ПАСПОРТ ДОСТУПНОСТИ
объекта социальной инфраструктуры (ОСИ)
№ _____

АКТ ОБСЛЕДОВАНИЯ
объекта социальной инфраструктуры
К ПАСПОРТУ ДОСТУПНОСТИ ОСИ
№ _____

муниципального бюджетного учреждения дополнительного образования
«Детский оздоровительно-образовательный центр «Отечество» Хорольского
муниципального района Приморского края. с Хороль, Ленинская, 76
(Наименование объекта, адрес)

Фото № 23

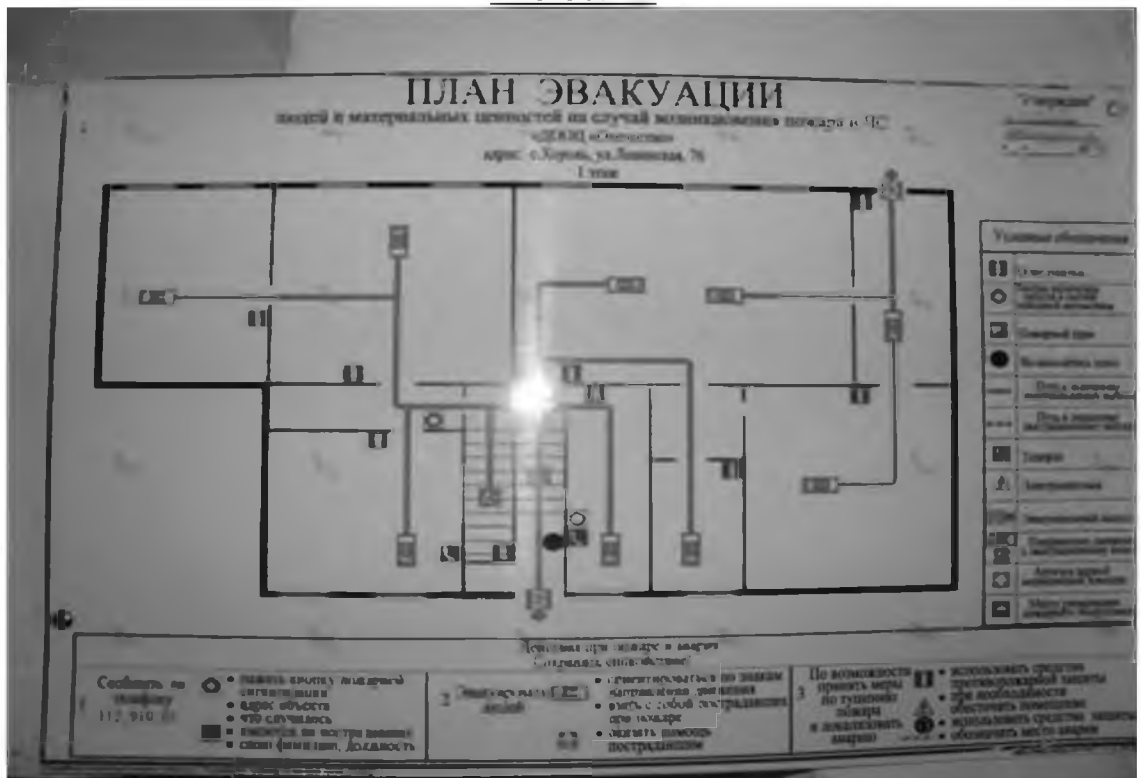
№ п/п	Наименование функционально-планировочного элемента	Наличие элемента			Выявленные нарушения и замечания		Работы по адаптации объектов	
		есть/нет	№ на плане	№ фото	Содержание	Значимо для инвалида (категория)	Содержание	Виды работ
6.1	Визуальные средства	есть		19, 20, 21, 22	Не выявлены			
6.2	Акустические средства	есть		19, 20	Не выявлено			
6.3	Тактильные средства	нет			Отсутствуют тактильные средства в местах движения и получения услуги	С	Разместить тактильные средства в местах движения и получения услуги	ТР
	ОБЩИЕ требования к зоне				Наличие звуковых и тактильных средств информации
